S.S.45 DELLA VAL DI TREBBIA

AMMODERNAMENTO DELLA STRADA STATALE N. 45 DELLA VAL TREBBIA NEL TRATTO CERNUSCA-RIVERGARO

PROGETTO DEFINITIVO

RELAZIONE DI RISCONTRO RICHIESTE DI CHIARIMENTI E INTEGRAZIONI
MITE (CTVA REGISTO UFFICIALE U.0007865.20-10-2022)

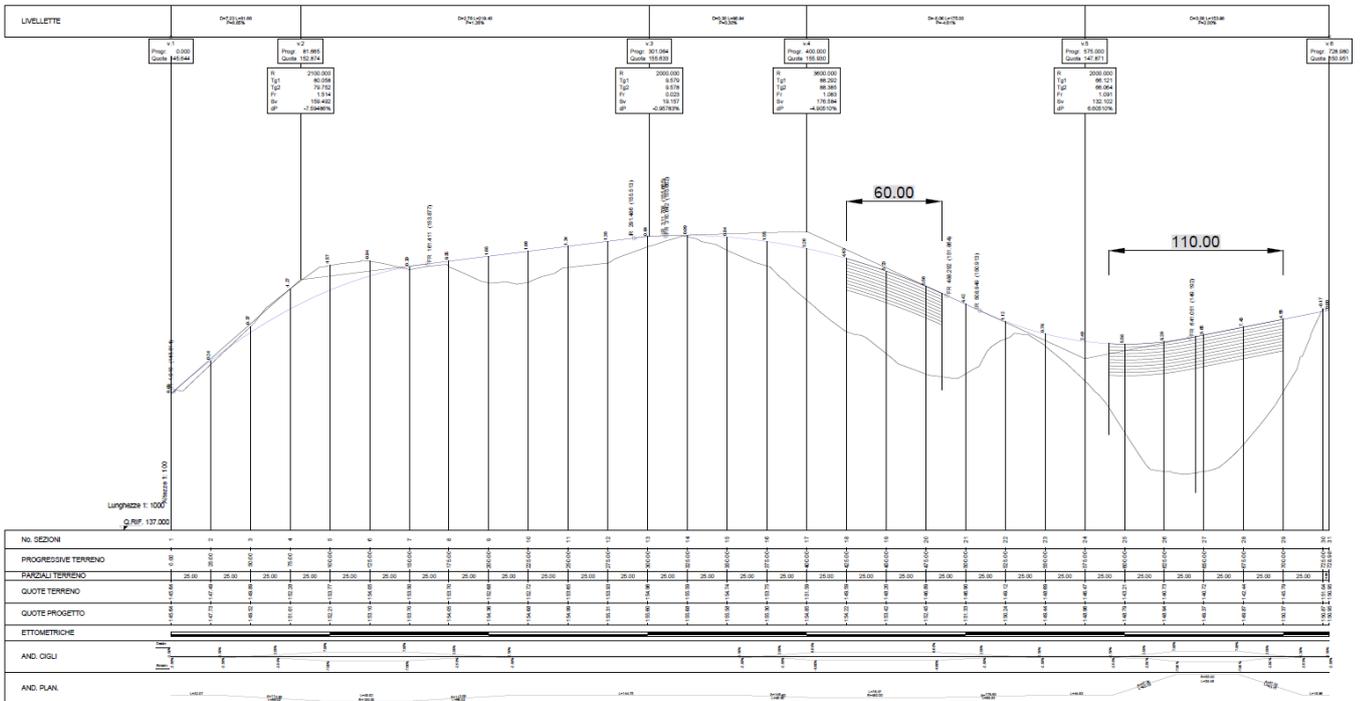
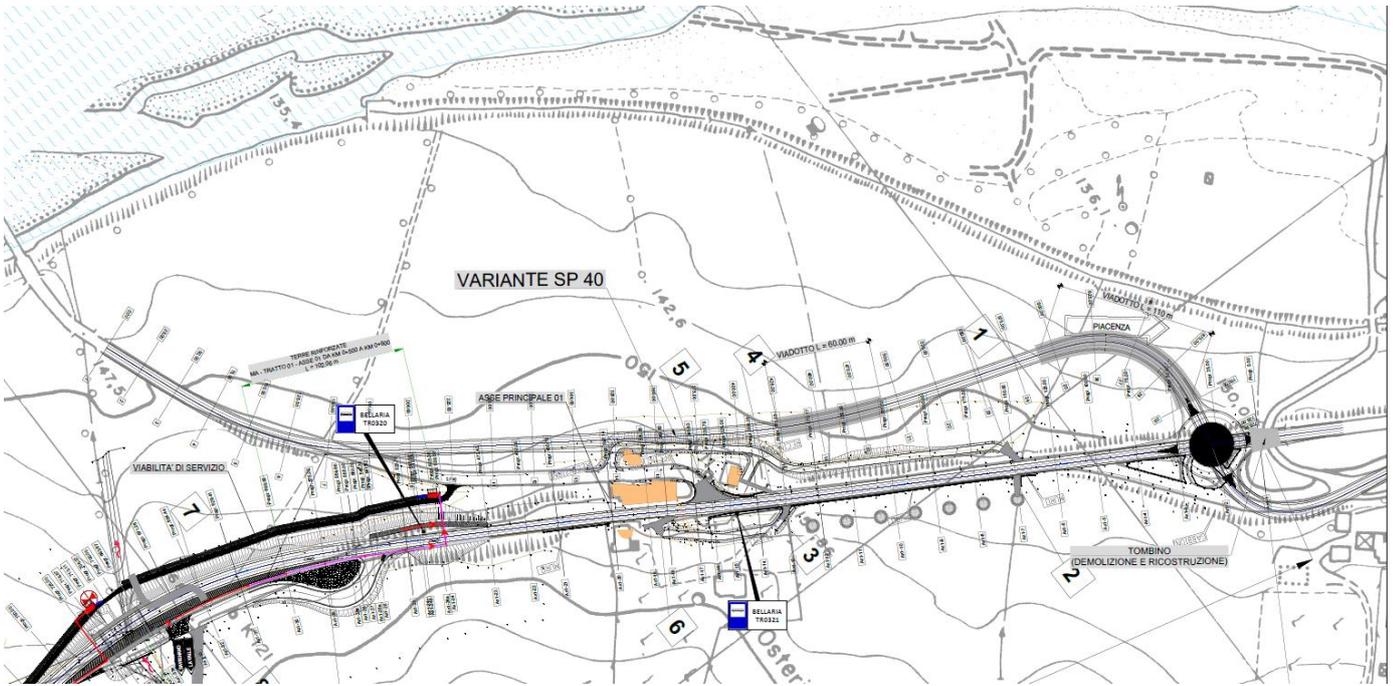
TESTO DELL'OSSERVAZIONE (PARTE I) - IL PROGETTO IN PAROLA INTERFERISCE CON LA VIABILITÀ PROVINCIALE IN PARTICOLARE CON LA S.P. N. 40 DI STATTO CHE INTERSECA LA S.S. N. 45 DI VAL TREBBIA NEL TRATTO OGGETTO DI AMMODERNAMENTO ALLE PROGRESSIVE KM. 0+335,79 E 1+014,92 PER I QUALI SI CHIEDE E SI RILEVA QUANTO SEGUE: RELATIVAMENTE ALLA PREVISIONE DI ADEGUAMENTO DELL'INTERSEZIONE TRA IL TRACCIATO DI AMMODERNAMENTO DELLA S.S. N. 45 E LA S.P. N. 40 DI STATTO ALLA PROGRESSIVA DI PROGETTO 0+335,79 (LOC. BELLARIA) VISTI I CONSIDEREVOLI VOLUMI DI TRAFFICO CHE INTERESSANO LA S.P. N. 40, IN PARTICOLAR MODO NEL PERIODO ESTIVO, SI RITIENE MERITEVOLE DI UN INTERVENTO MAGGIORMENTE RADICALE RISPETTO A QUELLO PREVISTO NEL PROGETTO IN VALUTAZIONE (AD ES. ATTRAVERSO LA REALIZZAZIONE DI UNA INTERSEZIONE A ROTATORIA)

L'innesto della S.P 40 interessa una parte iniziale dell'intervento per il quale il progetto prevede semplici interventi di messa in sicurezza. L'intervento prevede un miglioramento della viabilità in questo tratto grazie ad una nuova e differente organizzazione degli accessi che lo precedono in ambo le direzioni di marcia (cfr. elaborato DC1001 – S00PS01TRAPP01A).

Le attuali geometrie dell'innesto e la presenza di costruzioni, fabbricati e attività commerciali non consentono la realizzazione di una intersezione in situ.

La realizzazione di una eventuale rotatoria comporterebbe una delocalizzazione della stessa presso l'innesto posto più a nord con Via Genova, realizzando verso il Trebbia un lungo nuovo tratto viario di circa 300m con conseguente avvicinamento al fiume.

L'intervento richiederebbe quindi uno sdoppiamento significativo delle sedi viarie e una occupazione di suolo altrettanto significativa, peraltro con l'inserimento di ulteriori, significative, opere d'arte. Le immagini sotto riportate testimoniano lo studio eseguito a tal proposito.

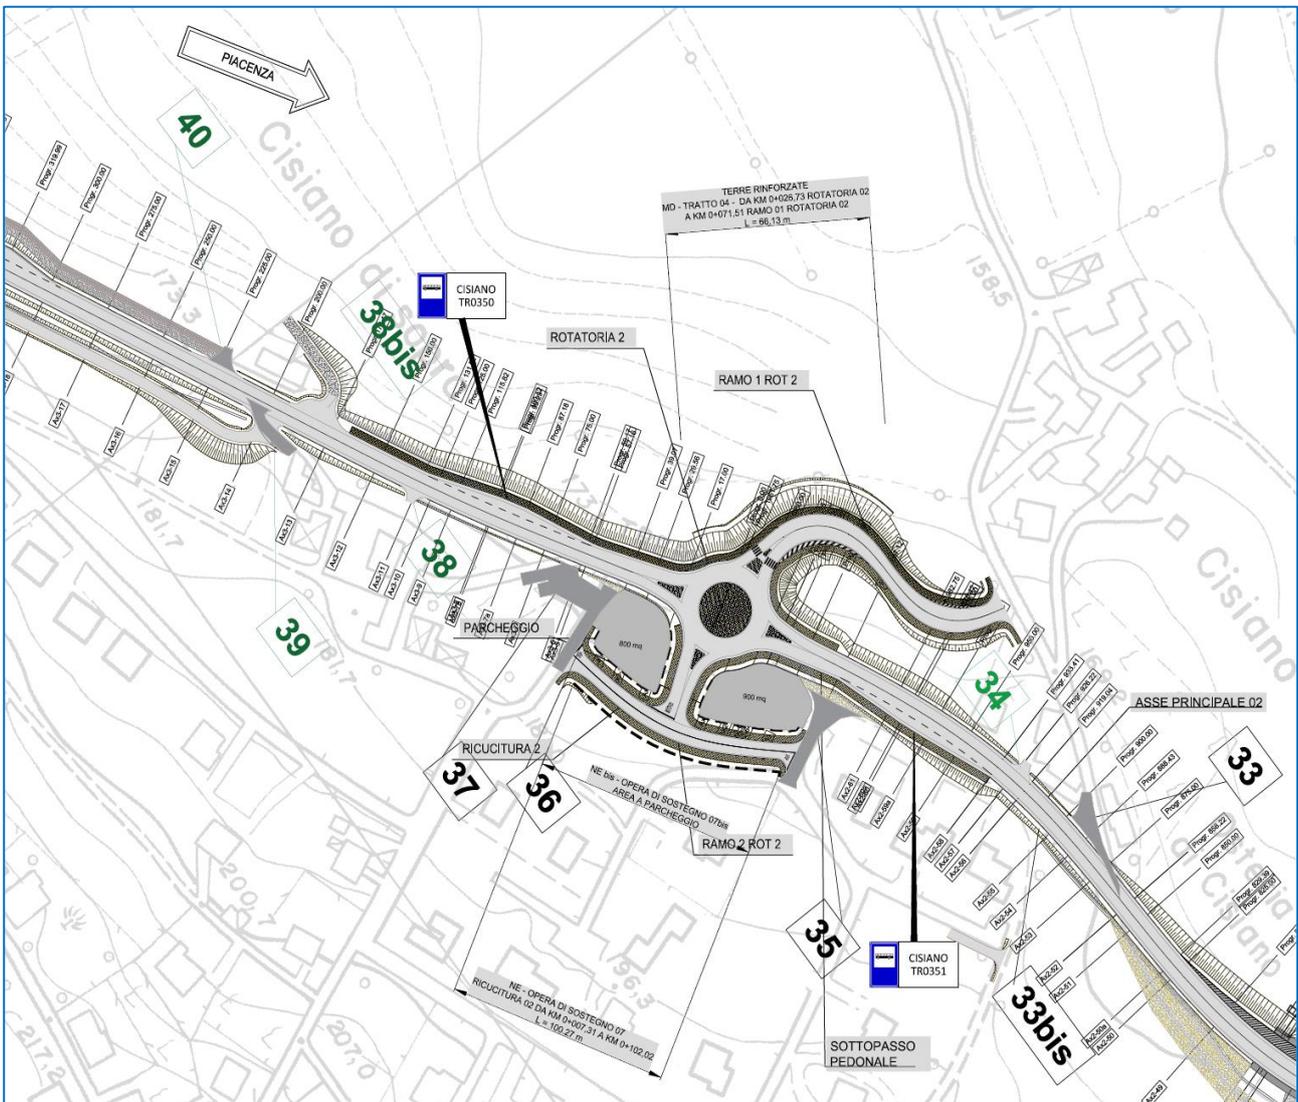
TESTO DELL'OSSERVAZIONE (PARTE I) - SULLA BASE DI QUANTO EVIDENZIATO NELL'OSSERVAZIONE DEL COMUNE DI RIVERGARO, SI RITENGONO PERTANTO NECESSARI ALCUNI APPROFONDIMENTI E CHIARIMENTI SU ALCUNI ASPETTI TECNICI CONNESSI AL TRACCIATO E ALLA CONNESSIONE CON LA RETE VIARIA MINORE E GLI SVINCOLI ED IN PARTICOLARE: MODIFICA DELL'INCROCIO IN LOC. BELLARIA CON S.P. 40 DI STATTO

L'innesto della S.P. 40, per il quale il progetto prevede interventi di messa in sicurezza, è stato migliorato anche grazie alla differente organizzazione degli accessi che lo precedono sul lato nord. Per quanto concerne l'innesto in esame (il numero 5), il progetto ha previsto la risagomatura con arretramento delle recinzioni che impediscono la sussistenza di un adeguato triangolo di visibilità (alla velocità di 50km/h). Dovrà anche istituirsi l'obbligo da parte dei proprietari dei due fabbricati adiacenti di mantenere le siepi ad un'altezza inferiore ai 80 cm, entro l'ambito del triangolo di visibilità indicato nella tavola DD005 - P00PS01TRADG05A.

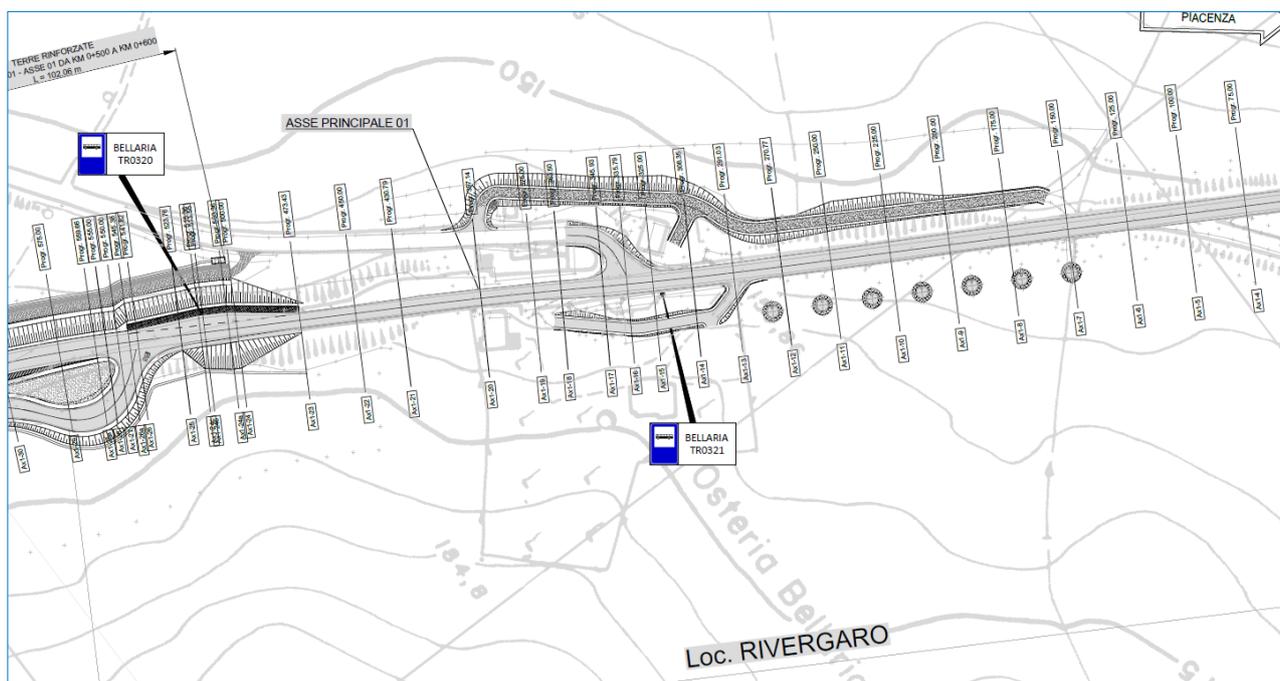
TESTO DELL'OSSERVAZIONE (PARTE V) - SULLA BASE DI QUANTO EVIDENZIATO NELL'OSSERVAZIONE DEL COMUNE DI RIVERGARO, SI RITENGONO PERTANTO NECESSARI ALCUNI APPROFONDIMENTI E CHIARIMENTI SU ALCUNI ASPETTI TECNICI CONNESSI AL TRACCIATO E ALLA CONNESSIONE CON LA RETE VIARIA MINORE E GLI SVINCOLI ED IN PARTICOLARE: PROBLEMATICHE CONNESSE ALLA PRESENZA DELLE PIAZZOLE DI FERMATA DEL TRASPORTO PUBBLICO CON PARTICOLARE RIFERIMENTO ALLA SOSTA DEI PEDONI E ALL'EVENTUALE INTERCONNESSIONE CON I PASSAGGI PEDONALI PER L'ATTRAVERSAMENTO DELLA STRADA STATALE IN PROSSIMITÀ DELLE FERMATE

Per quanto riguarda la località di Rivergaro, come per Fabbiano, le fermate TR032 ricadono nel tratto urbano, non oggetto di adeguamento, dove la velocità massima consentita è di 50 km/h. Sarà quindi possibile utilizzare dei passaggi pedonali per l'attraversamento dei pedoni. In particolare, in direzione Rivergaro è stata confermata la piazzola di sosta già esistente, mentre in direzione Cernusca la fermata è stata spostata in un golfo ad hoc realizzato, in quanto lo slargo utilizzato attualmente per la sosta del TPL è sovente occupato dai veicoli degli aventori dei vicini locali commerciali. Anche in questo caso la piazzola del TPL, posta in continuità con detto slargo, è dotata di marciapiedi per la sosta protetta dei passeggeri (vedi tav. DA001 - P00PS00TRAPP01_B).

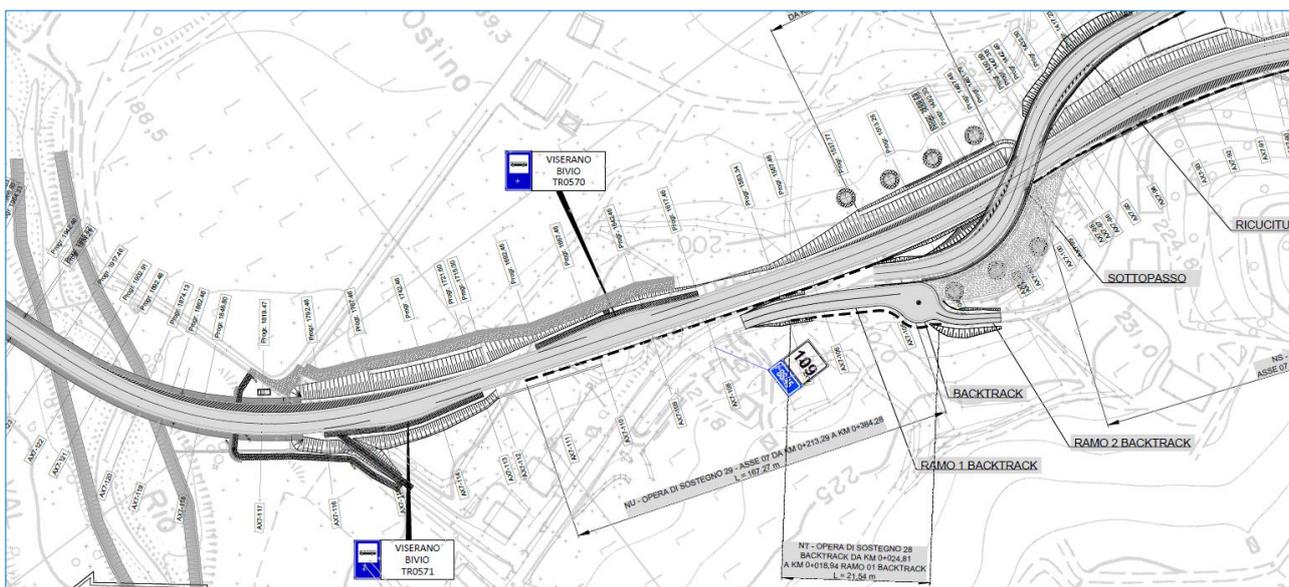
TESTO DELL'OSSERVAZIONE (PARTE I) - IN CONSIDERAZIONE DEL CONTRIBUTO FORMULATO DAL COMUNE DI TRAVO CHE VALUTA IL CONTESTO PAESAGGISTICO IN CUI RIENTRA LA S.S. 45 SI FORMULANO LE SEGUENTI RICHIESTE DI CHIARIMENTO AL PROGETTO DEFINITIVO: NUOVO VIADOTTO IN LOCALITÀ CERNUSCA - IL NUOVO TRACCIATO NECESSITA DI ACCESSO DIRETTO (E NON CON ULTERIORI MANUFATTI) A VALLE DELL'ABITATO PER FARE IN MODO CHE L'INNESTO CON LA VECCHIA S.S. 45 SIA POSSIBILE SIA A VALLE CHE A MONTE, SIA PER CONSENTIRE AI MEZZI DI TRASPORTO PUBBLICO DI EFFETTUARE LA RACCOLTA DEI PASSEGGERI CHE SCENDONO DAGLI ABITATI DI VISERANO, MONTALBERO, ROCCA, CERNUSCA, SIA PER GARANTIRE UNA VIABILITÀ MAGGIORMENTE SCORREVOLE ED IN SICUREZZA PER TUTTO L'ABITATO DI CERNUSCA. SI FA PRESENTE, INOLTRE CHE DEVE ESSERE CONSENTITO L'ACCESSO CON MEZZI PESANTI ALL'IMPIANTO COMUNALE DI SOLLEVAMENTO DELLA RETE FOGNARIA, IMPIANTO ACQUEDOTTISTICO, ED ALLE REALTÀ ECONOMICHE ED ABITATIVE PRESENTI NELLA PIANA SOTTOSTANTE IL VIADOTTO (MANEGGIO E ABITAZIONE ESISTENTE)

In relazione alla osservazione di cui al punto n. 1) del MATTM-0143115 del 21/12/2021 formulata dal Comune di Travo, l'intero tratto prospiciente la località Cernusca è stato riprogettato eliminando sia la rotatoria 7 che il viadotto di ricucitura con la località Dolgo, che si innestava su tale rotatoria. È stata progettata quindi una viabilità minore che collega direttamente Dolgo (e, quindi, il vicino depuratore) con l'abitato di Cernusca attraversando la nuova statale in corrispondenza del sottopasso attiguo al nuovo viadotto Cernusca. Per quanto concerne i passaggi pedonali sono stati progettati, già in prima fase, due golfi di fermata dotati di marciapiedi interconnessi attraverso un camminamento pavimentato che, sottopassando il viadotto Cernusca, conduce alle zone abitate sul lato monte (cfr. elaborati DA011 - P00PS00TRAPP11_B e DA012 - P00PS00TRAPP12_B).
